# PLU

*Modification n°1 du PLUi*

Notice de présentation

**MODIFICATION n°1**

## 2.1.2 Erreur matérielle : correction de la Légende

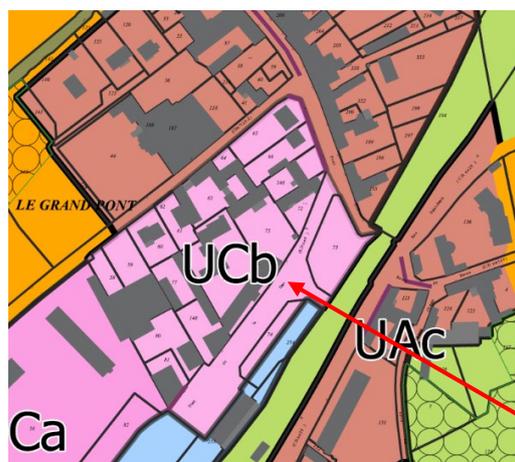
- **Dans la légende des plans de zonages, rajouter :**
  - Les lisières des massifs boisés
  - Les zonages Ntvb.

- **Épernon : suppression du linéaire commercial de la rue de Savonnière et création d'un deuxième linéaire commercial côté nord sur la rue des Grands Moulins**

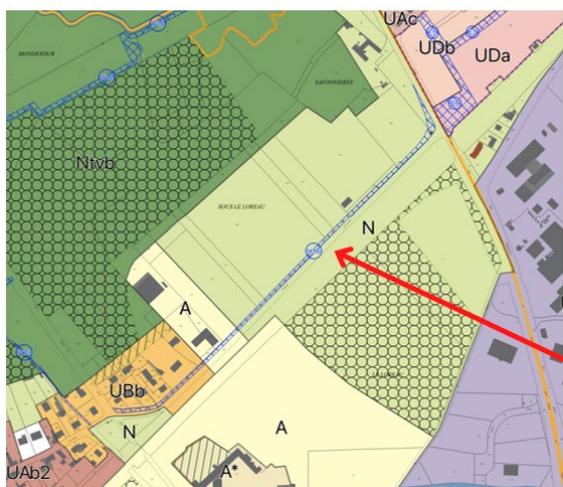
En l'absence de commerces et activités sur la rue de Savonnière, le linéaire commercial va être retiré.

Sur la rue des Grands Moulins, les commerces et activités sont présents de chaque côté de la voirie, un linéaire sera donc dessiné à chaque côté de la voirie.

### ➤ Hanches : Suppression de l'emplacement réservé H°16

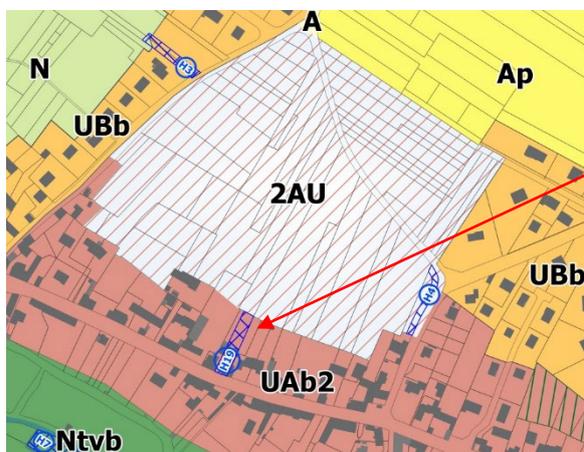
A l'origine, l'emplacement réservé H16 était créé pour permettre l'élargissement de la voirie en lien avec un projet prévu rue de Mondétour. Aujourd'hui ce secteur est classé en zone N, cet emplacement réservé va être retiré.

### ➤ Hanches : Suppression de l'emplacement réservé H°19

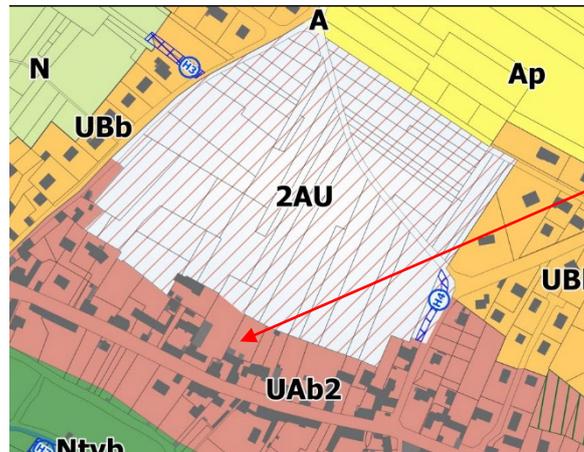
Considérant que la zone 2AU est une zone d'urbanisation à très long terme, la commune de Hanches souhaite procéder à la suppression de l'emplacement réservé n°19 afin de libérer le foncier mobilisé. Cet emplacement réservé va être retiré.

### ➤ Hanches : création d'un STECAL (secteur de taille et de capacité d'accueil limitée)

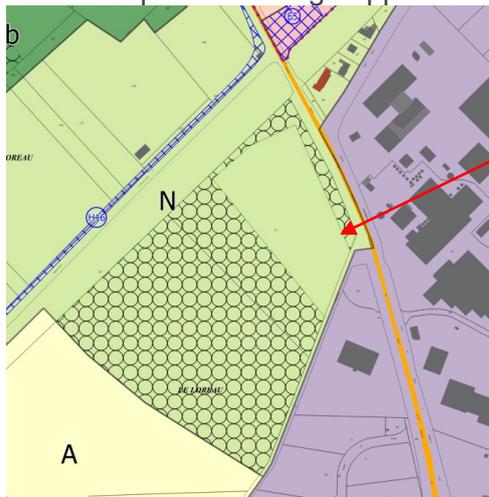
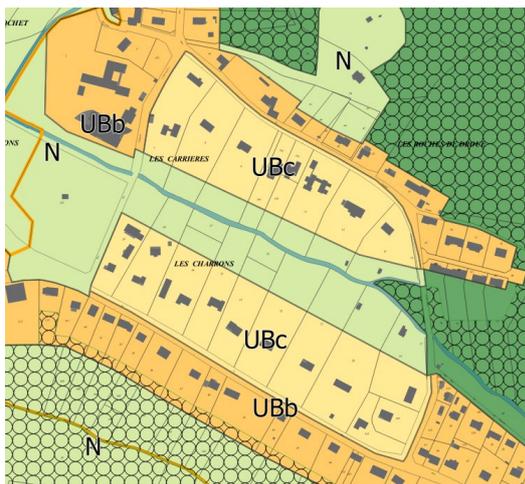
Création d'un STECAL au niveau du parking de SEALED AIR, situé sur la parcelle AV 57 afin de permettre la construction d'ombrières photovoltaïques. Le site qui est classé en zone N sera donc classé en zone N\*

### 2.5.2 Pièces écrite des SUP : ajout d'un arrêté préfectoral

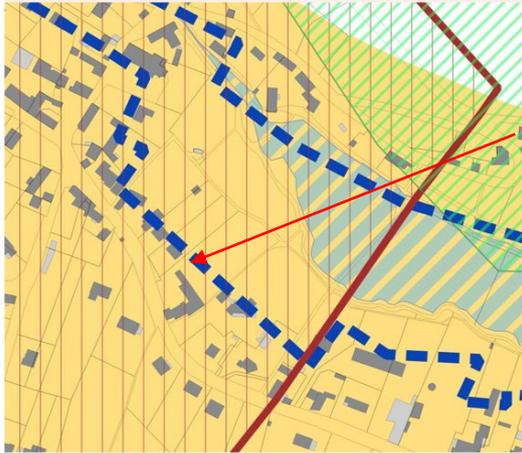
Le PLUi va intégrer l'arrêté préfectoral du 21 novembre 2019 déclarant d'utilité publique le périmètre de captage de la Chevalerie.

### ➤ Droue-sur-Drouette

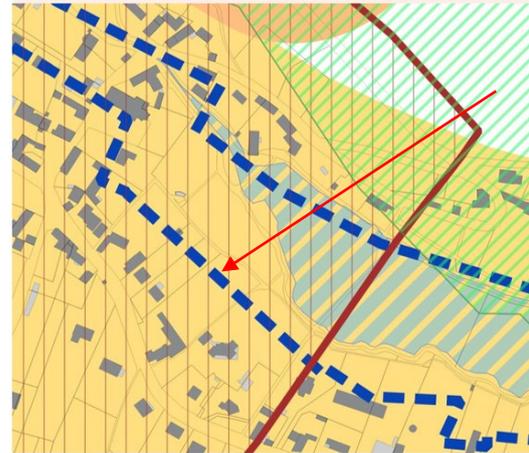
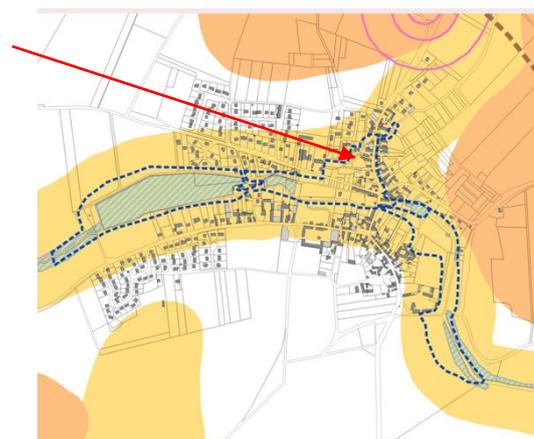
A la fin des années 2020, il a été remarqué que la zone à risque d'inondation du PLUi forme un crochet sur les parcelles du 3 au 17 rue de Chaleine. Cette zone englobe, en partie ou entièrement, certaines habitations. Il a été avéré que les eaux ne sont jamais montées au-dessus de la limite de la zone naturelle actuelle (les parcelles AK13, AK14, AK15 et AK22). Le plan de contraintes ne reflétant pas la réalité par rapport au contexte topographique des lieux et aux faits historiques (crue de la Drouette depuis des dizaines d'années, inondation de 2016). Plusieurs constructions principales se retrouvent en partie situées dans ladite zone à risque d'inondation. Une modification du périmètre de la zone inondable permettrait de lever cette erreur d'appréciation faite lors du passage du POS au PLUi et de clarifier la situation.

## 2.5.4 Plan des contraintes : modification du périmètre des zones sensibles au retrait-gonflement

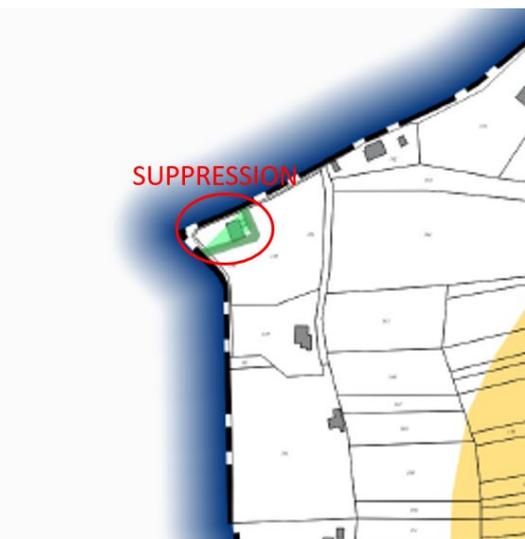
- Sur le plan des contraintes : le périmètre des zones sensible au retrait-gonflement des sols argileux a été actualisé par le BRGM. Le plan sera actualisé.
- Dans le règlement écrit : le règlement écrit fera référence à l'adresse du site du BRGM.

#### ➤ Parcelles AH 217 et 322

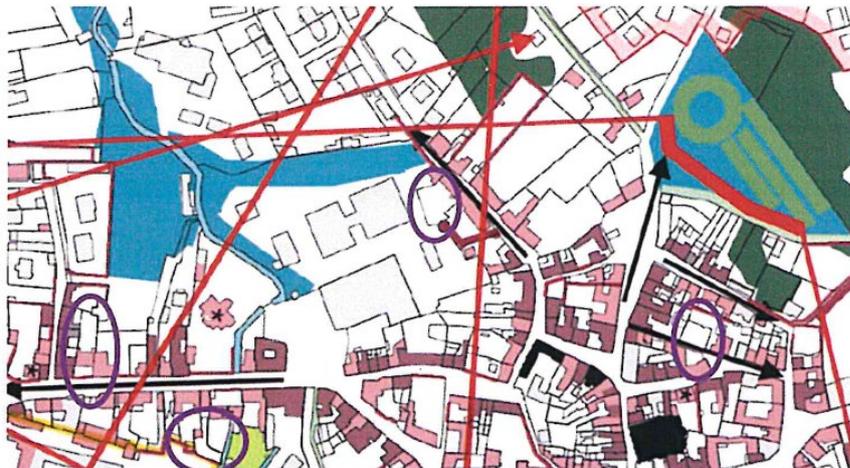
Deux parcelles, AH217 et AH322, sont situées à la lisière de l'espace forestier surplombant la rue du Prieuré Saint Thomas. Cette zone est marquée à la fois par la limite des espaces boisés classés du PLUi et par celles des espaces boisés à protéger du PPMV.

Comme ces deux limites d'espaces de protections ne se superposent pas, une correction est proposée pour faire correspondre sur les parcelles AH217 et AH322 les « espaces boisés à conforter » et préserver sur le plan du PPMV avec les Espaces Boisés Classés tels qu'inscrits au PLUi du Val de Drouette.
